关键词：燃油箱盖释放开关故障—维修

文号：07Q1/102

长安福特生产的蒙迪欧汽车。生产日期为 2006 年 12 月生产的蒙迪欧汽车。

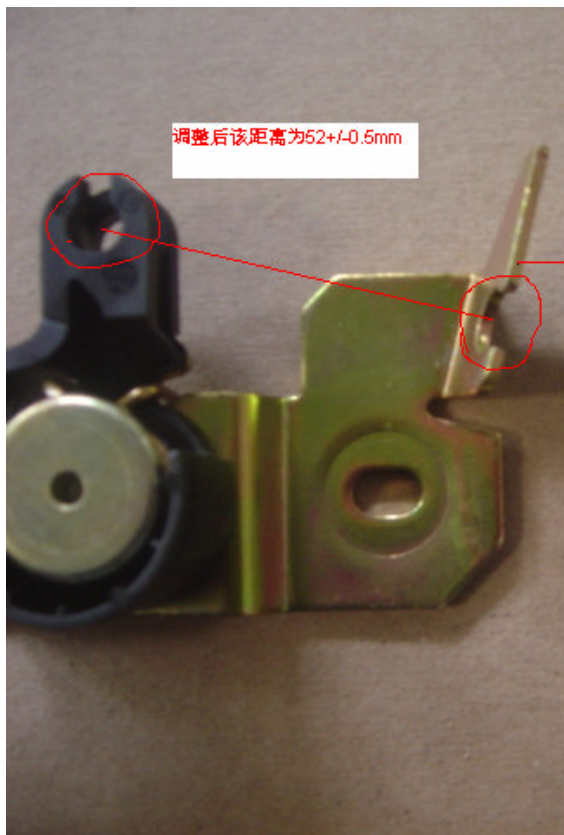
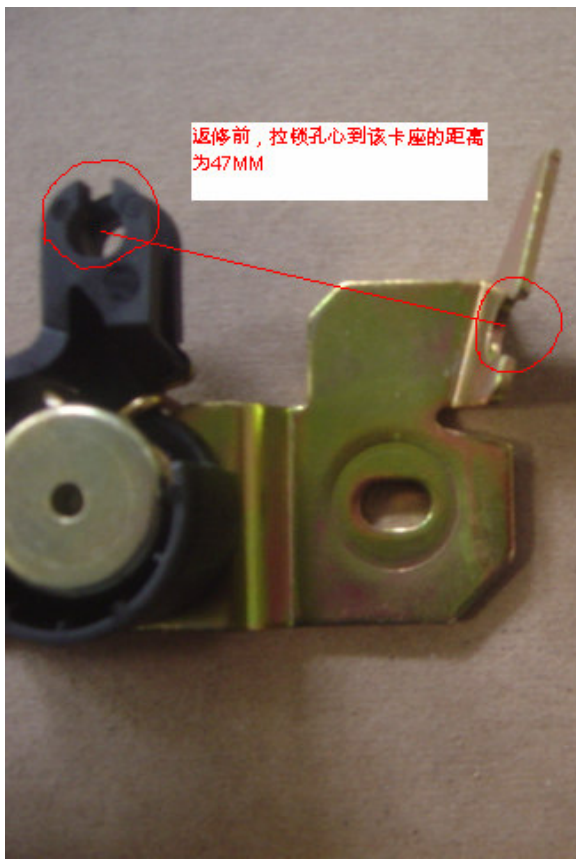
由于部分车辆的油箱盖释放开关尺寸有偏差，可能导致部分车辆油箱盖不能打开。

- 1、如有客户反映蒙迪欧汽车油箱盖不能打开，请检查车辆的生产日期，如果该车的生产日期属于 2006 年 12 月，请继续下一步骤；如果车辆的生产日期部署 2006 年 12 月，请按照《蒙迪欧汽车维修手册》进行维修检查在拉动油箱盖释放开关后，
- 2、检查油箱盖是否可以正常打开；
- 3、如果在拉动释放开关后油箱盖无法正常打开，请按照维修手册拆下驾驶室左侧地毯下面的油箱盖释放开关。
- 4、将拆下的油箱盖释放开关按照图示方法用扳手进行尺寸调整，并确定调整后的尺寸符合图示要求（返修前拉锁安装孔心到安装卡座的距离为 47mm,调整后应为 52 $\pm$ 0.5mm）。如图所示：
